**MINUTA DE JUNTA DE ACLARACIONES**

**REHABILITACION INTEGRAL CENTRO DE SALUD TEPIC, COLONIA 2 DE AGOSTO, MUNICIPIO DE TEPIC. (REFINANCIAMIENTO).**

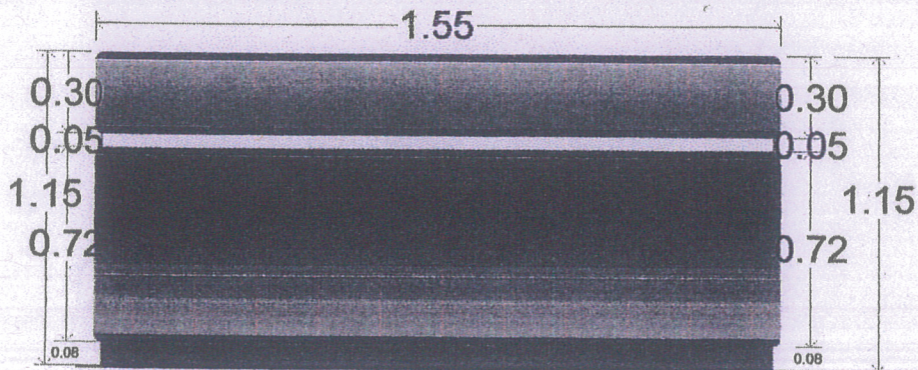
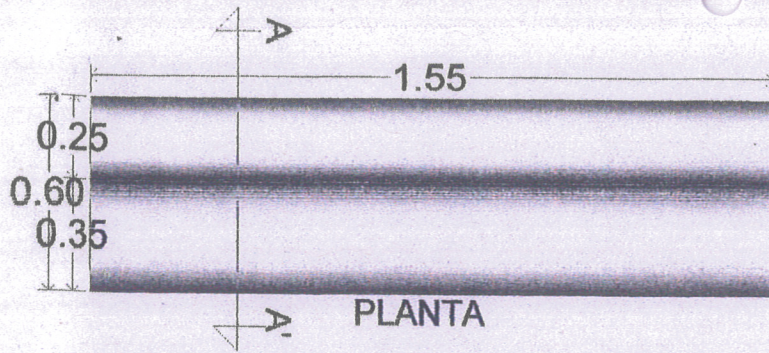
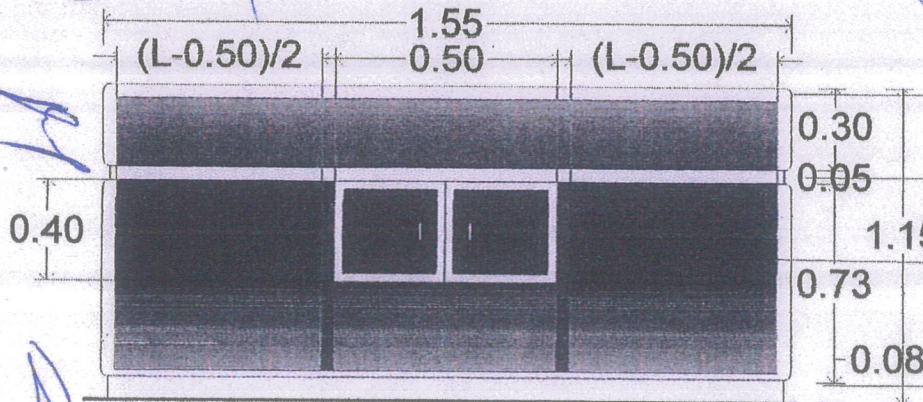
No.	PREGUNTA	No.	RESPUESTA
	<b>M&amp;P DOMOTICA, S.A. DE C.V.</b>		
1	En el concepto no. 13, es necesario realizar el desprendimiento del piso existente para la colocación del concepto No. 43	1	Afirmativo, apegarse a catálogo de conceptos
2	En el concepto No. 58 diseño de closet	2	Apegarse a catálogo de conceptos
3	En el concepto No. 70 proporcionar el diseño de mueble de mostrador	3	En esta acto se hace entrega de un croquis con especificaciones, lo cual deberá de considerar para la elaboración de su precio unitario.

## ESQUEMA DE DIMENSIONES PARA LETREROS ESPECTACULARES

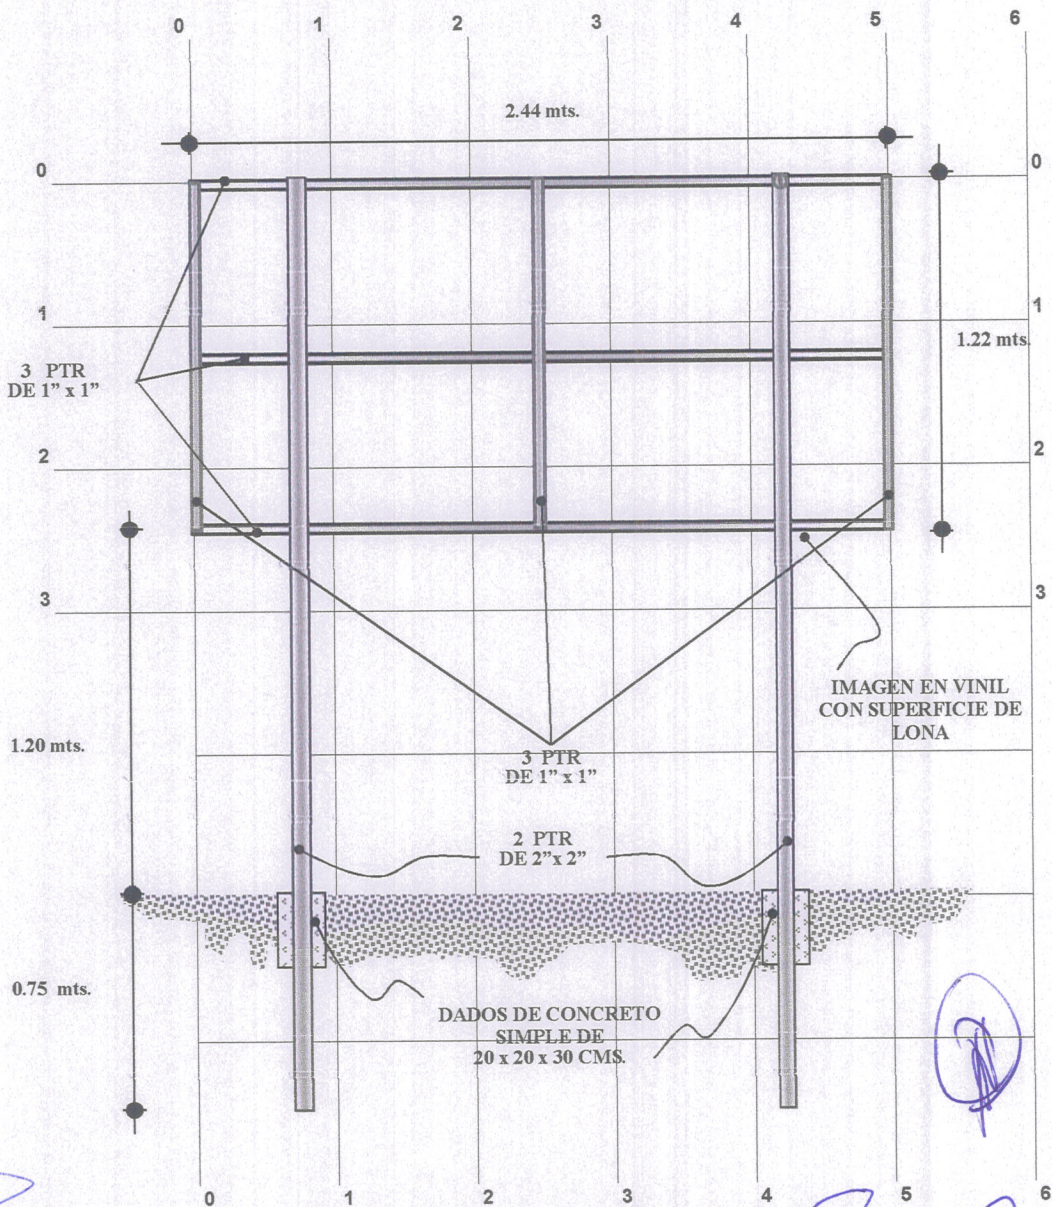
9. En su propuesta deberán de considerar 1 (Un) letrero alusivo a la obra, cuyo costo deberá de incluirse dentro de su análisis de costo de indirectos, (croquis anexo), el cual deberá permanecer por tiempo indefinido y tendrá que estar instalado desde el inicio de la obra.
